Anlage 4: zur Vorlage Nr.: B 11 / 0452 des Stuv am 03.11.2011

Betreff: B-Plan 236 "Müllerstraße-Ost"

Hier: Stellungnahmen der Öffentlichkeit (**ergänzt**)

Betr. : Bebauungsplan 236 , Norderstedt , Müllerstrasse – Ost

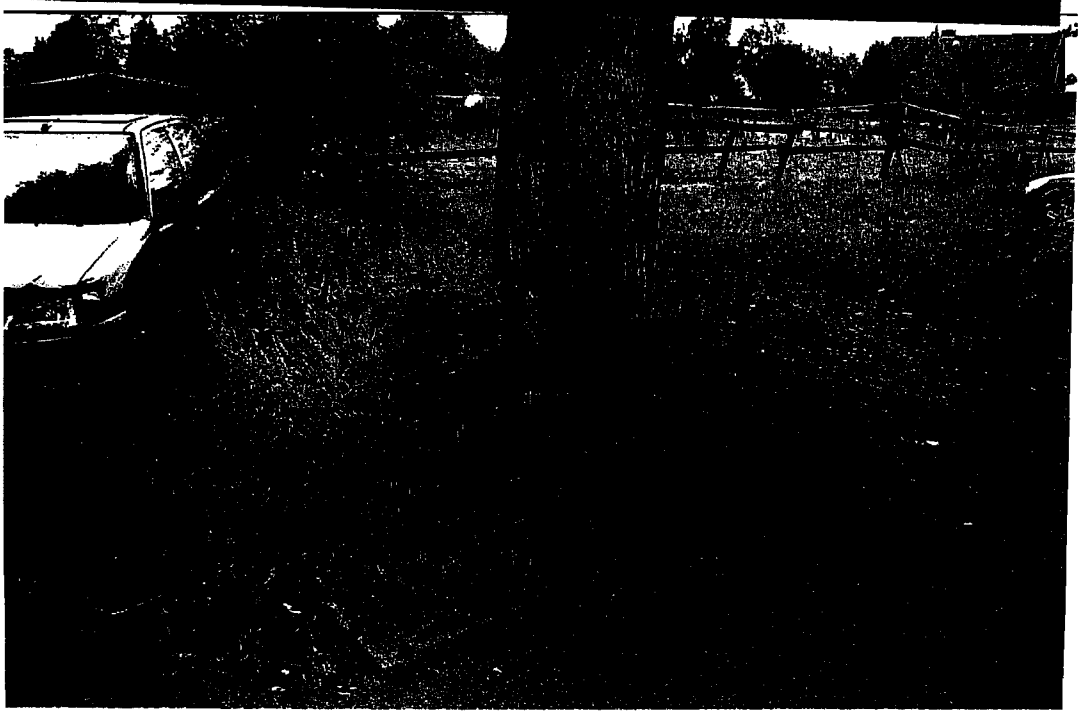
Mit einigen Bildern möchten wir Ihnen verdeutlichen (eine Ortsbesichtigung
wäre allerdings sinnvoller) dass dieser Schulweg im Osten bereits heute sowohl
als Zu-und Abfahrt zur Schule etc. als auch als Parkplatz genutzt wird .
D.h., eine Zuwegung zum neuen Baugebiet 236 macht durchaus Sinn und würde die
Müllerstrasse vom zusätzlichen Verkehrsaufkommen verschonen.
